DessElec 2000	Auteur : B. Thiry	
Titre : PP-6V6-modif BTH 5		
Format : A3	Numéro du Document ou Référence : #####	Revision : E
Date : Dimanche 01 avril 2012	Page : 1 / 1

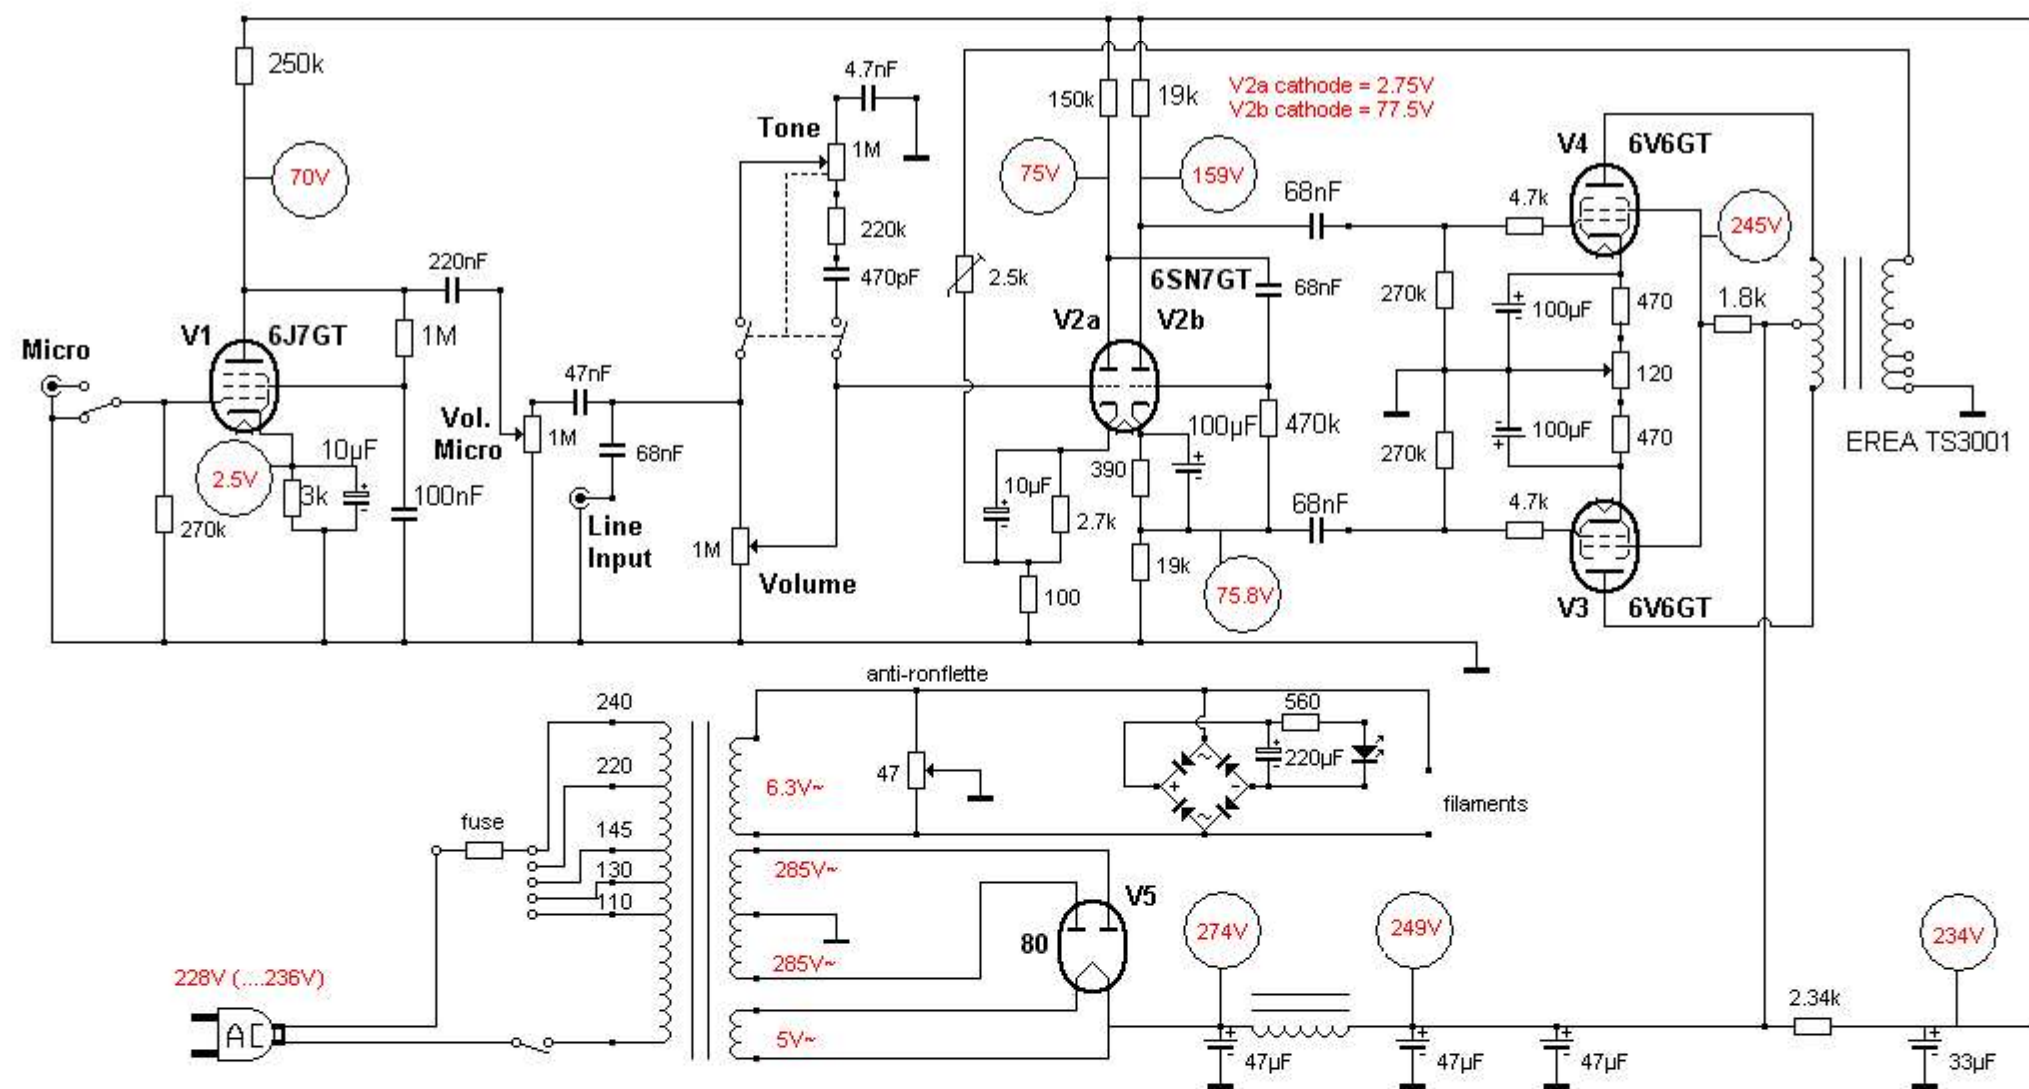
ajouté contrôle tonalité, fiche micro avec switch, branchement transfo sur 240V
interrupteur secteur avec led intégrée, second 47µF après la self, ligne de contre-réaction,
réglage de polarisation des 6V6GT
